# SAKSPAPIR

## **Detaljplan Lindås barnehage - 2.gangs handsaming - Eigengodkjenning av plan - planID 1263-201803**

Framlegg til detaljplan for Lindås barnehage vert fremja av Norconsult på vegne av tiltakshavar Lindås kommune ved Egedomsavdelinga. Planområdet ligg sentralt på Lindås, er om lag 10 da og omfattar eigedom gnr 108 bnr 283 mfl. Oppstart av planarbeidet vart annonsert 3.5.2018 og informasjonsmøte vart gjort i Lindåshallen 9.5.2018.

#### d. Fortau langs FV398

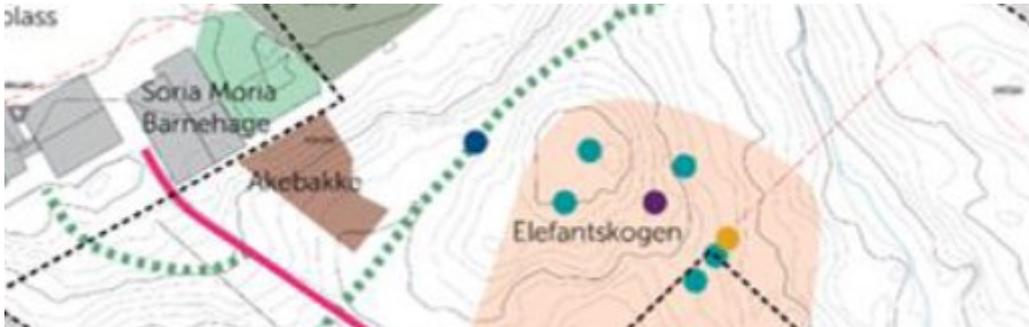
Sørover frå avkøyrsla til barnhagen er det lagt inn fortau (o\_SGS) som ein ikkje har teke stilling til skal byggjast no. Planmessig vil denne planen erstatte delar av planen «Riksveg 568 gjenneom Lindås tettstad», og gje eit samanhengjande fortau eit stykke sørover. Samstundes er der ikkje planer for eller initiativ til realisering av dette planområdet.

Vegstrekket ned mot Haugtun samfunnshus er beint og oversiktleg. Sjølv om det kan vere ei viss auke i bruk av denne delen av vegen knytt til barnhagen ser ein ikkje at det kan vere rimelig å leggje krav om realisering av fortau eller GS-veg knytt til barnhagen. Ein kan fremja standpunktet om trafikkisikring, men omfanget av krav om rekkjefølgje må og stå i høve til den aktivitet tiltaket kan eller vil føre med seg

Utsnitt frå VA-rammplan (flaumvegar)

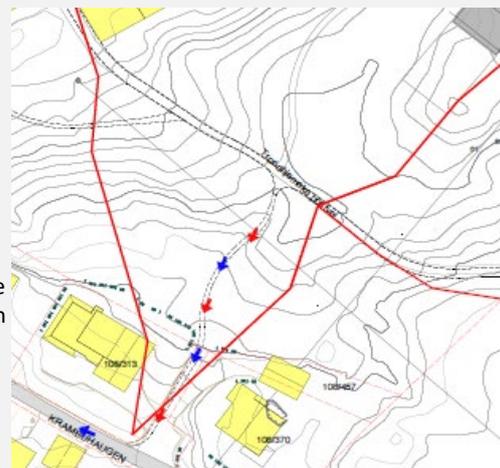
Søndre eller indre del av planområdet er delt av ein liten haug slik at naturleg overflateavrenning har to retningar.

Den delen som vender mot Prestelva er for så vidt enkel og handtere, men som og nokre av innspela tek opp er det ei eksisterande utfordring og problemstilling knytt til overflatevatn i Krambuhaugen (sjå utsnitt).

Tiltakshavar er inneforstått med at ikkje kan lede meir vatn eller opparbeide flater som aukar avrenninga. Det må gjerast avbøtande tiltak i samband med gjennomføring av planen for barnehagen som forbetrar tilhøve i området.

Sjølv om noko av volumet kan gå til fordrøyning ser tiltakshavar at det kan gjerast tiltak som førar meir av vatnet til Prestelva. VA-rammeplanen vert oppdatert knytt til overflatevatn.
